Partie 2 : CONCLUSIONS MOTIVEES et AVIS

SUR LE PROJET DE MODIFICATION N°3 DU PLU DE PLOBANNALEC LESCONIL

Le Conseil Communautaire du Pays Bigouden Sud a prescrit par arrêté A-2023-12-14 du 6 décembre 2023 le lancement de la procédure de modification n°3 du plan local d'urbanisme de la commune de Plobannalec-Lesconil présentant plusieurs objets. Elle concerne 4 points distincts.

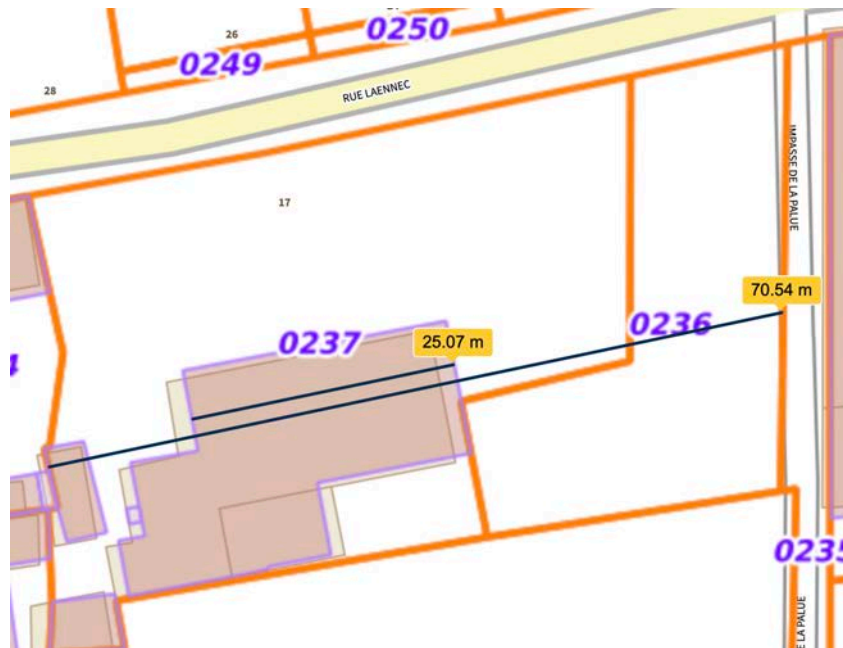
L'OAP fait apparaître une bande de constructibilité d'environ 1100m² pour 70m de longueur joignant les limites Est et Ouest du terrain et deux secteurs, l'un

au nord, l'autre au sud où les hauteurs autorisées seraient moins hautes, totalisant environ 5 000 m². Le secteur sud interfère avec la ZNIEFF de type 1 « plages, dunes et lagune de Léhan à Kersauz et rochers de Godoul ».

Ces paramètres liés aux hauteurs permises, 12 ou 13,5m laissent d'importantes possibilités qui ne seraient pas en cohérence avec le site, situé dans les EPR et partiellement compris dans une ZNIEFF. Conformément à l'article L121-13 du code de l'urbanisme, l'augmentation de l'emprise doit être

L'OAP ne fait apparaître aucun cône de vue, ni côté « terre », au nord de la rue Laennec, ni côté sud à partir de la mer et du GR 34, alors que la notice explicative rappelle bien la valeur patrimoniale de l'hôtel. Ces cônes de vue devraient figurer sur le schéma afin d'orienter les constructions, nouvelles ou extensions.

Schéma de coupe depuis l'impasse de la Palue à l'Est

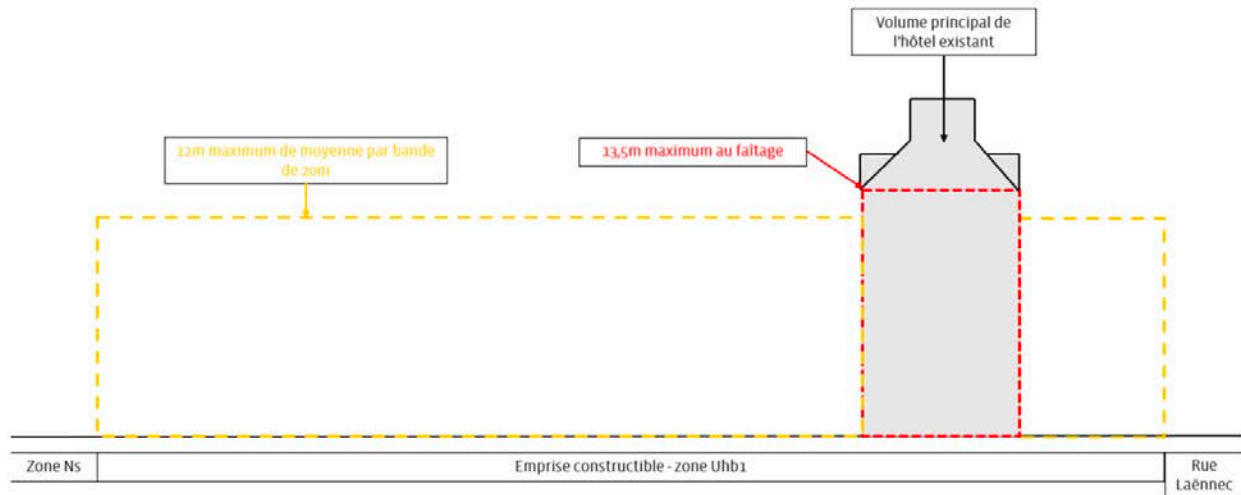
15) L'OAP mentionne une hauteur de 12m autorisée dans la zone hachurée en jaune qui n'est pas reprise dans le règlement écrit. Le courrier C1 (remarque n°1 - Hauteurs) vous demande une modification de cette hauteur pour la porter à 13,5 m par rapport au terrain naturel sur l'OAP. L'article Uh10 autorise de fait pour le secteur Uhb1 les 13,5m demandés. Au vu de la configuration du terrain votre proposition de 12m permet une harmonisation avec la hauteur de 13,5m autorisée dans la bande hachurée en rouge, cependant cette limitation à 12m devrait être actée dans le règlement écrit pour ce secteur précis. Quelle est votre position sur ce point?

La nouvelle mention « hauteur maximale de 12m de moyenne par bande de 20m » étant peu compréhensible j'ai eu un entretien avec le MO qui a précisé que la hauteur moyenne s'entendait sur une longueur de 20m, ce qui me semble insuffisamment précis pour un règlement de PLU: 6m sur 10 de long, 18 sur 10 autres donnent par exemple une moyenne de 12m.

Concernant la hauteur autorisée sur site, l'OAP sera complétée en indiquant la hauteur maximale de 13,5 m en zone rouge et la hauteur maximale de 12 m de moyenne par bande de 20 m en zone jaune. Le règlement écrit sera également modifié de manière à préciser la règle de hauteur applicable en zone Uhb1. La mention suivante sera ajoutée : «... à la jonction d'une construction existante dépassant le gabarit autorisé. L'application de cette règle est précisée dans l'OAP n°16.»

Appréciations du CE: Le règlement et l'OAP seront mis en concordance pour une hauteur de 13,5m dans la bande de constructibilité hachurée en rouge et le MO apporte une modification pour les zones hachurées en jaune, il s'agira d'une hauteur maximale de 12m par bande de 20m.

L'illustration ci-dessous vise à expliciter les règles de hauteur applicables pour l'OAP n°16. Les volumes sont représentés à titre indicatif seulement et n'ont pas de valeur réglementaire.
